"Doblbauer"

Gemeinde: Aidenbach
Landkreis: Passau
Regierungsbezirk: Niederbayern

BEBAUUNGSPLAN-ÄNDERUNG

14. Änderung mit Deckblatt 14
für Flurnummer 941/1, Plinganser Straße 6

Deckblatt 14; BBPl. "Doblbauer"

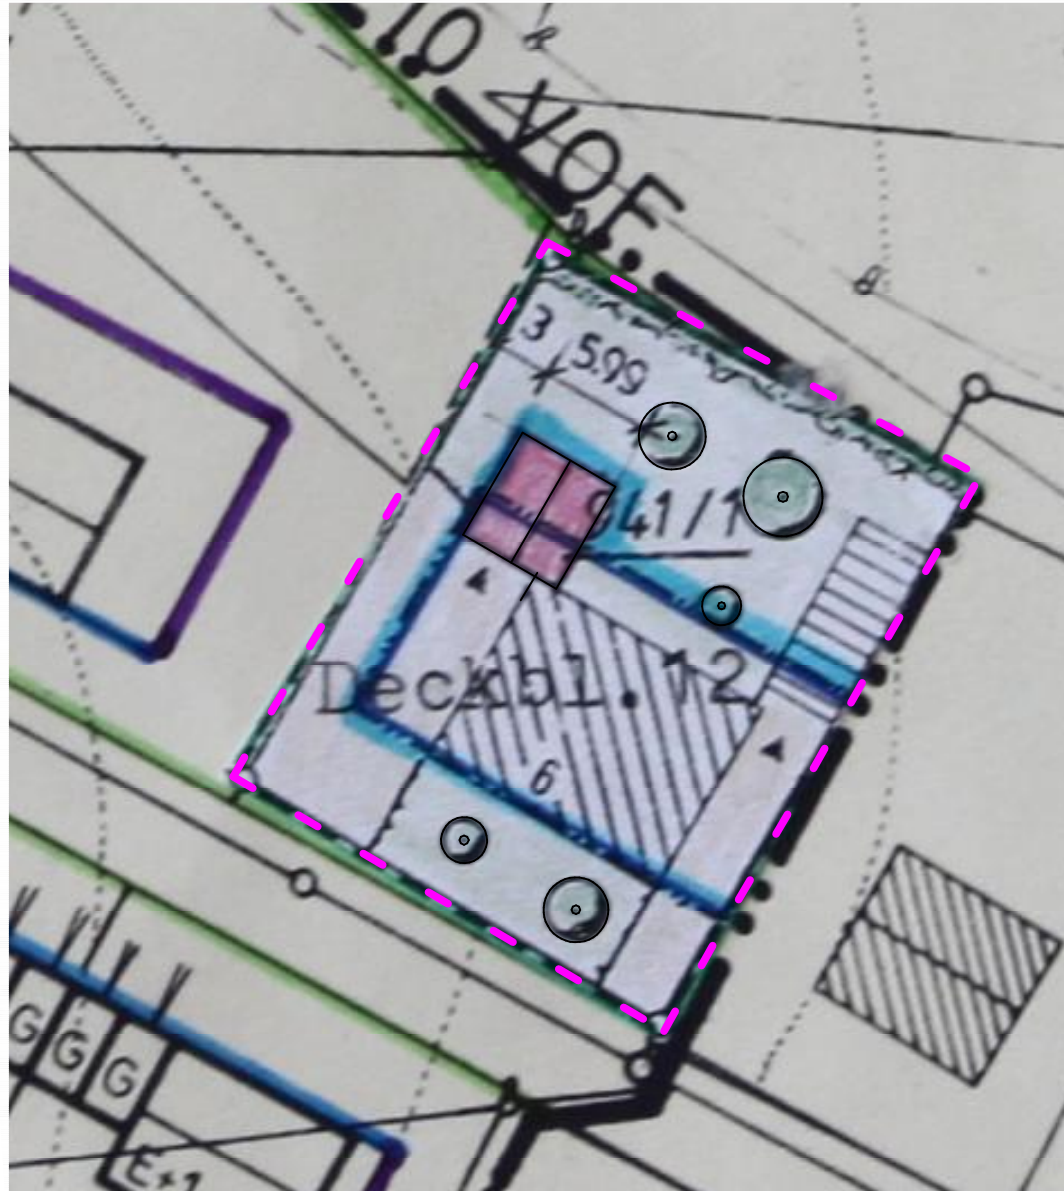
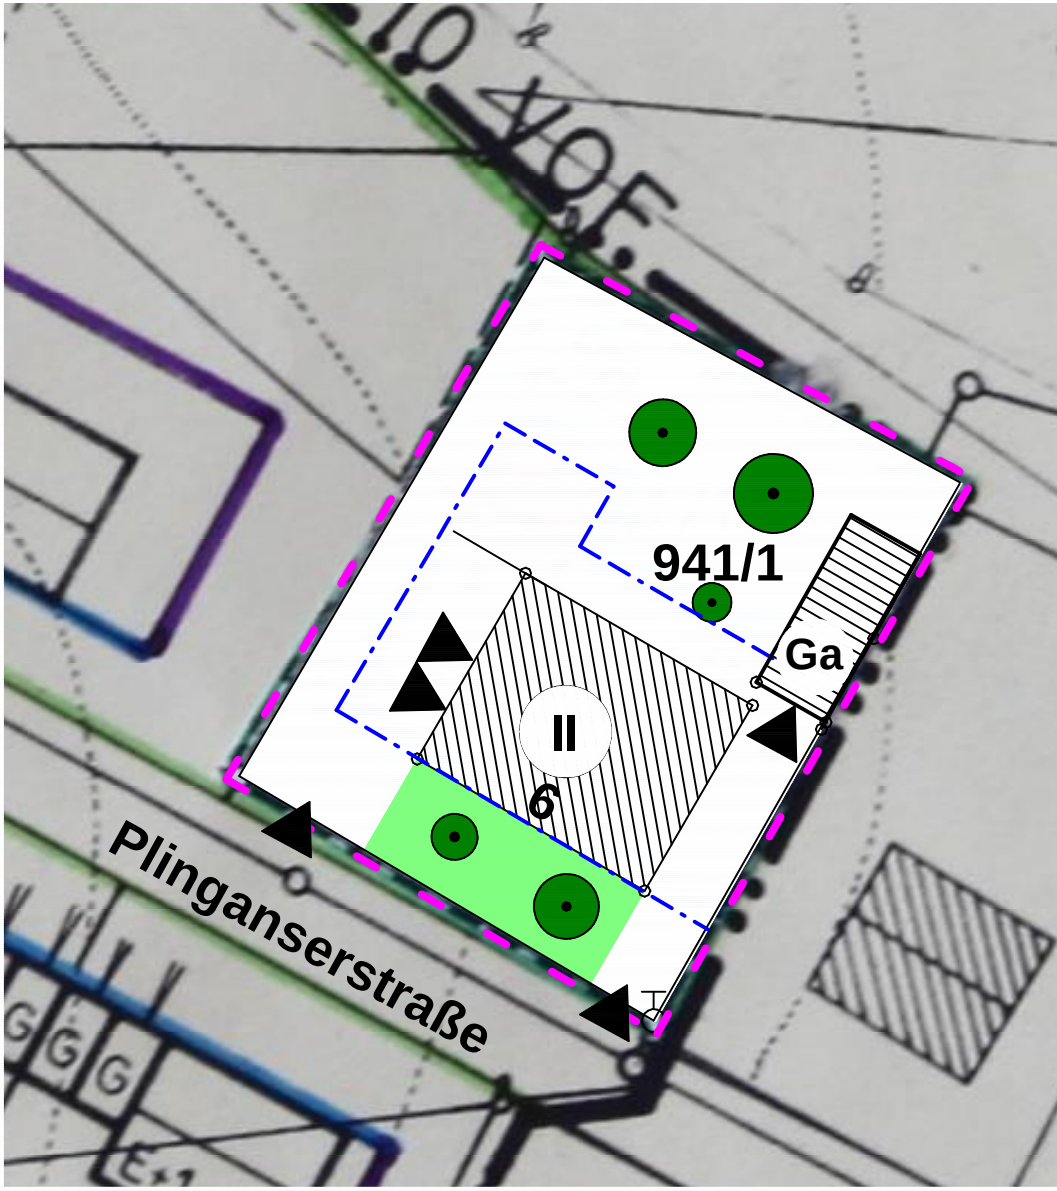
Bisherige planliche Festsetzungen

- 2.33a **kein Planzeichen;**
Zulässig Erdgeschoss und ein Vollgeschoss
- 2.34 **G** ▲ Flächen für Garage mit Zufahrt

1.61 zu 2.33a

Dachform:
Satteldach 30°- 35 °

Kniestock:
unzulässig

Dachgauben:
unzulässig

Traufhöhe:
nicht über 6,50 m

1.63
Dacheindeckung:
Farbe: dunkelbraun

- 2.33a **II** zulässig zwei Vollgeschosse
- 2.34 **Ga** ▲ Flächen für Garage/ Garagen Zufahrten Grundstück und Garagen

1.61 zu 2.33a

Dachform:
Satteldach 25°- 35 °

Kniestock:
Zulässig; Rohdecke bis OK Fußpfette max. 0,50 m

Dachgauben:
Schleppgauben zulässig, Breite max. 7,00, Dachneigung 5° - 10°

Wandhöhe traufseitig:
von der Geländeoberfläche im Mittel bis zum Schnittpunkt der Wand mit der Dachhaut max. 7,50 m

Dacheindeckung:
Farbe: dunkelbraun und rot bei Haupt-, Nebengebäuden und Garagen
